21.01.2015, Andreas Adam, Ochsenzoller Straße 171a, 22848 Norderstedt

B303 südliche Erweiterung des H-C durch Matrix, befürwortet von der Stadtverwaltung, der CDU so wie FDP.

**Vorlage-Nr.: M 14/0213**

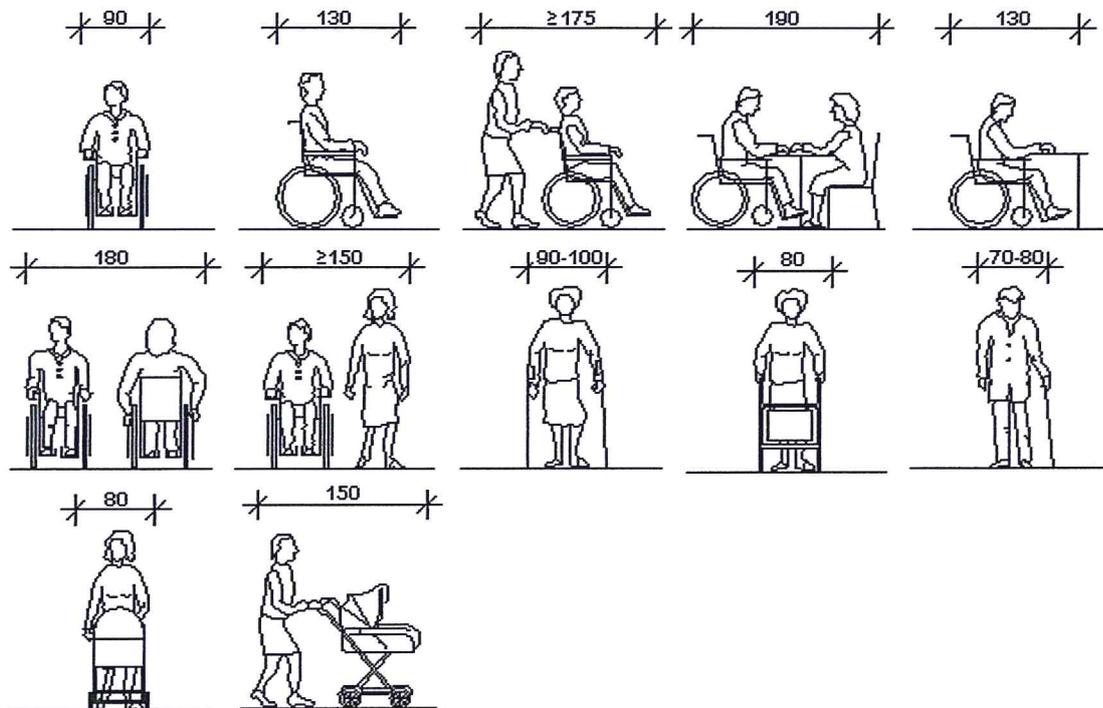
1. War Ihnen bewusst, dass es sehr eng wird, wenn man den gesamten südlichen so wie westlichen Besucherstrom durch unsere sehr enge Gargenzufahrt 2,49m leitet?
2. War ihnen bewusst, dass ein Auto heute über 2 m Breite hat?
3. War ihnen bewusst, dass ein Rollator nochmals 80cm Platz braucht nach Din 18040-1?

Ist ihnen bewusst das 2m + 80 cm weit mehr sind als der Durchgang welcher nun weit über 1000% mehr Fußgänger hat. Dieser Durchgang beträgt nur 2,49m. Die gesetzliche Feuerwehzufahrt sollte dort 3,5 m haben, dies ist meines Wissens gesetzlich vorgeschrieben. Und ein Poller der auf unserer Seite ist wurde nun in östliche Richtung gedrängt, (Vielleicht um noch ein Paar cm mehr zu bekommen).

4. Ist dem Wehrführer Norbert Berg und Ihnen hier anwesenden bewusst, dass wenn er sagt wir könnten über den Park im Notfall versorgt werden, das dann mit einer Leiter über unsere Tiefgargenabfahrt gerettet werden muss, und ist uns dies zuzumuten.

8. Baresel hat bereits zugeweggeben das der Zaun 50 cm näher an uns Bewohner herangerückt ist. Darf dies so sein?
9. Wenn es ihm bekannt ist warum lässt er so etwas zu, so wie auch die Bauaufsicht „Norbert Berg“ und der Wehrführer mit gleichem Namen „Norbert Berg“, der anscheinend dann auch die gleiche Person ist, und den ich seit mehreren Wochen vergebens dazu versuchte zu kontaktieren. Er rief trotz bitte nicht zurück, und hat er tatsächlich keine Sekretärin in dieser doch sehr wichtigen Position?

10. Baresel gab bereits zu das sie sich mit dem Bauzaun weitere 50 cm in östliche Richtung genommen haben, und dies sei angeblich abgesprochen mit dem Wehrführer Garstedt „Norbert Berg“, der sein O.K. gegeben hat.
